8.4 技術面における確認

9 東側ミッシングリンクのフィージビリティ調査レビュー

9.2 レビューの要約

図 8.11.1 事業実施計画の比較

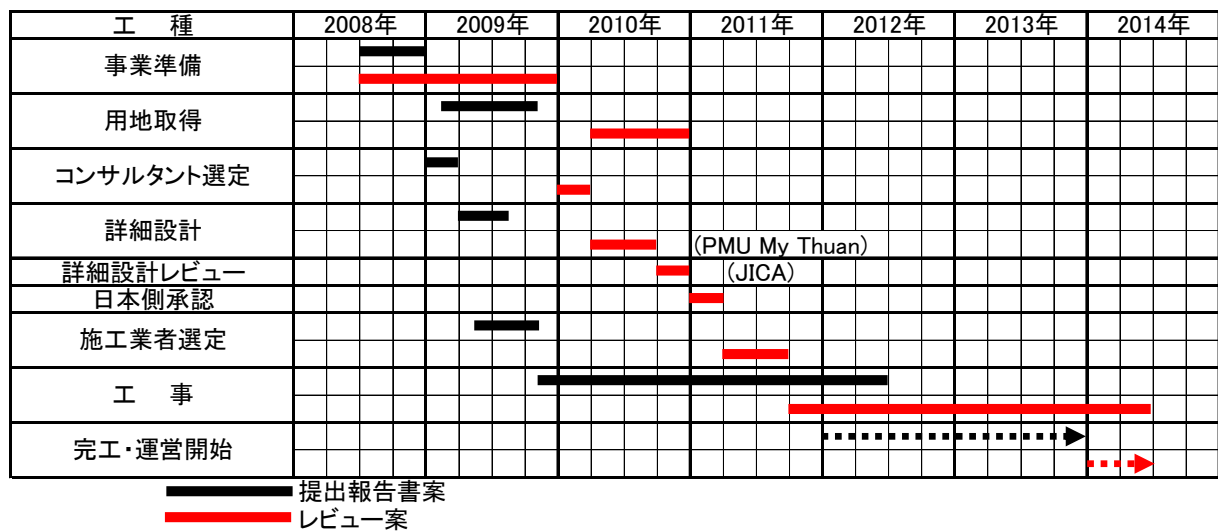
提出された報告書においては、図 8.11.1 中の黒線で事業実施が計画されており、完工時期は 2012 年中期が提案されている。しかし、既に現時点において事業計画が 1 年遅れているため、提案された事業実施計画は確実に遅れることとなる。

本事業の資金として JICA 円借款が使われる場合は、通常 JICA の実情調査終了後に実施される案件形成促進調査(SAPROF :Special Assistance for Project Formation)からの支援となる。したがって、SAPROF 終了後から詳細設計が始まるため、工事着工までには多少時間を要する。工事着工までの期間を短縮する代替案としては、ベトナム政府の資金で詳細設計を実施し、詳細設計レビューから JICA 支援を入れることも考えられる。

図 9.3.3 東側ミッシングリンクの予測交通量(2020年、ケース3)(100pcu/日)

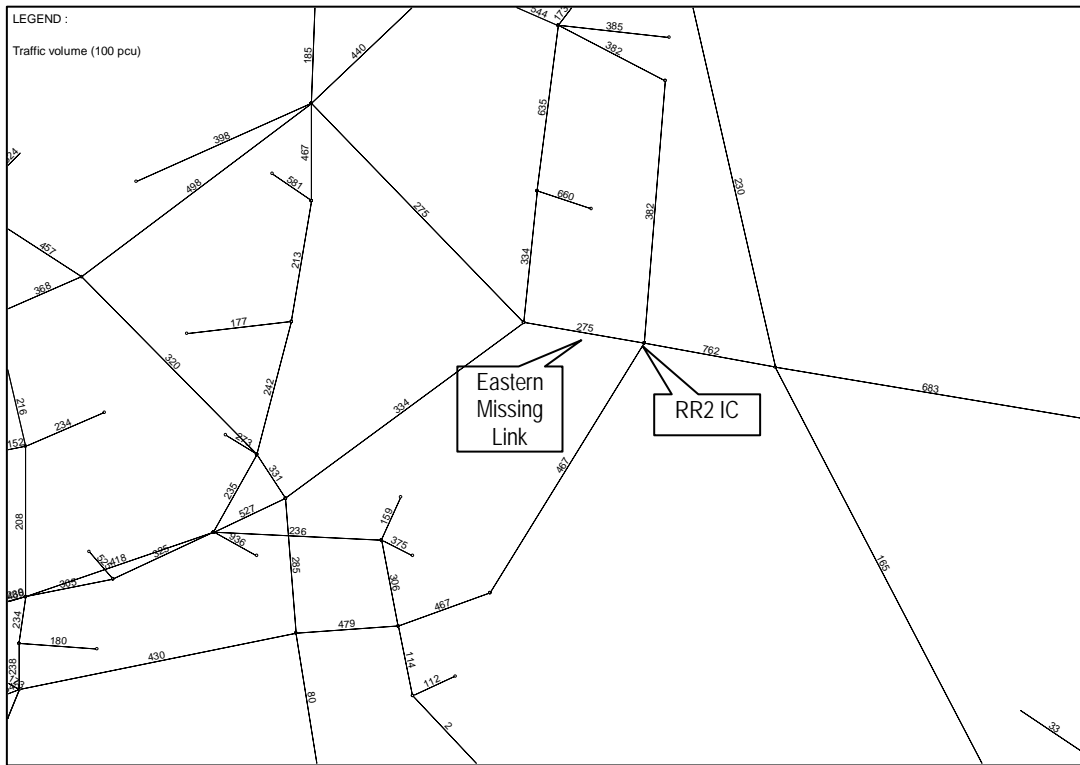
図 9.3.1 から図 9.3.3 にあるように、2020 年のケース 1、ケース 2、ケース 3 の東側ミッシングリンクの予測交通量は、それぞれ 58,000、53,000、27,000 PCUs/日である。明らかに An Phu IC の完成時期が東側ミッシングリンクの交通量に影響している。2030 年の交通量は 81,000 PCUs/日に上ると予測される(図 9.3.4 参照)。ケース 1 の予測交通量は TEDI South のものと比較すると 2020 年で 21%、2030 年で 46%少ない。更に詳細な調査が必要だが、TEDI South の予測は過大であると考えられる。

図 9.5.1 以前の環状 2 号線 IC レイアウト(修正ダブルランペット型)

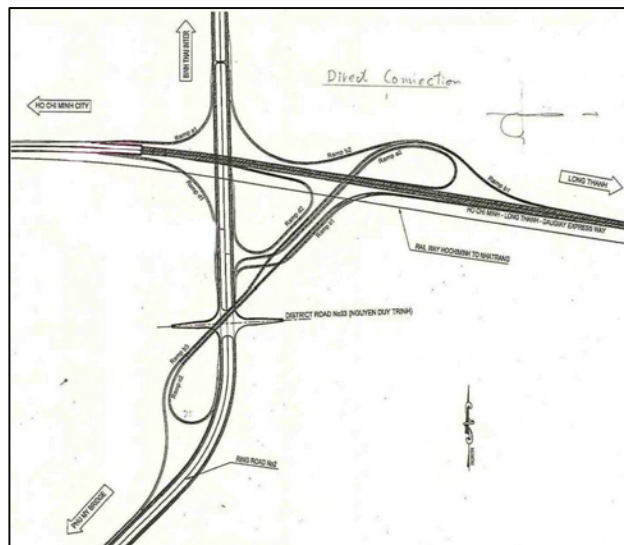
(iv) **既存調査のレビュー:** 近隣ではいくつか不動産開発が行われており、インターチェンジ計画において厳しい設計制約が課される可能性がある。前回の調査では土地開発を避けた、図 9.5.1 に示すような IC レイアウトが計画された。

仮に必要な土地が取得可能であれば、短期的な建設費だけでなく、長期的な車両走行費用及び旅行時間費用削減の観点から、標準ダブルランペット型が最適であると考えられる。

(vii) **環状 2 号線 IC タイプの選定**: 仮に、土地開発者が DT-1 レイアウトを容認すれば、このレイアウトが最適である。インターチェンジのタイプを決定する前に用地が入手可能かどうか、確認が必要である。
